Nota van Beantwoording

*Reactie op ingediende zienswijzen
tegen ontwerp-peilbesluit
en ontwerp-projectplan
Meeslouwerpolder*

Corsa nummer: 18.012735

Figuur 1: berekend effect strooizout op nieuw peilvak Meeslouwerpolder

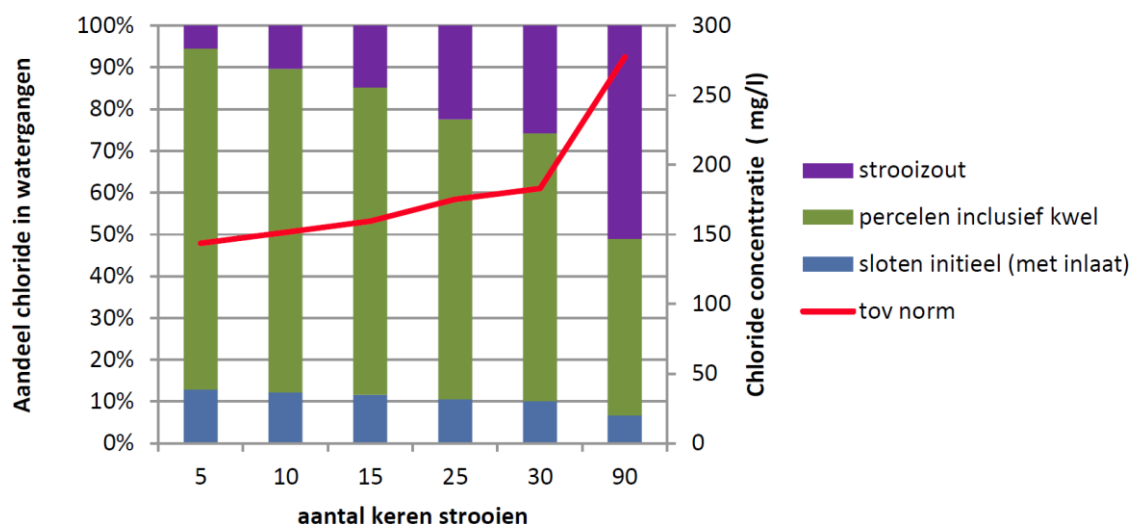
Indiener geeft aan dat voor kwekers in de Meeslouwerpolder zoutvrije watergangen langs de Huyssitterweg en de Tuinbouweg (zogenaamde gietsloten) van belang zijn voor de kwaliteit van de planten die worden gekweekt. Meerdere kwekers gebruiken dit water om de gewassen van water te voorzien. Indiener vraagt hoe in het plan wordt gegarandeerd dat het afstromende strooizout van de nog aan te leggen verbindingsweg niet in de gietsloten terecht kan komen.

In het plan worden geen maatregelen genomen om afstroming van strooizout naar de gietsloten te voorkomen. Voor beantwoording van deze zienswijze is door Rijnland op basis van beschikbare gegevens een berekening uitgevoerd. Het aandeel chloride afkomstig van strooizout is weergegeven in figuur 1, evenals de totale chloride concentratie in het water. Daaruit blijkt dat het onder gemiddelde condities tot 30 keer strooien (10 dagen vorst) niet waarschijnlijk is dat de gemiddelde maandelijkse concentraties hoger zullen worden dan de norm die Rijnland als grenswaarde hanteert voor glastuinbouw (200 mg/l). Er zijn wel (kortstondige) pieken in de chloride concentratie mogelijk die de norm tijdelijk kunnen overschrijden, bijvoorbeeld door plotselinge dooi en na directe afstroming. Deze worden bij neerslag, door de korte verblijftijd, snel afgevoerd. Omdat zout volledig oplost in water vindt er geen ophoping in het systeem plaats. Geadviseerd wordt om voor deze situaties (afhankelijk van de waterbehoefte) voldoende water in bassins beschikbaar te hebben. Verder is het raadzaam om de EC waarde van het water te meten alvorens dit als gietwater te gebruiken.
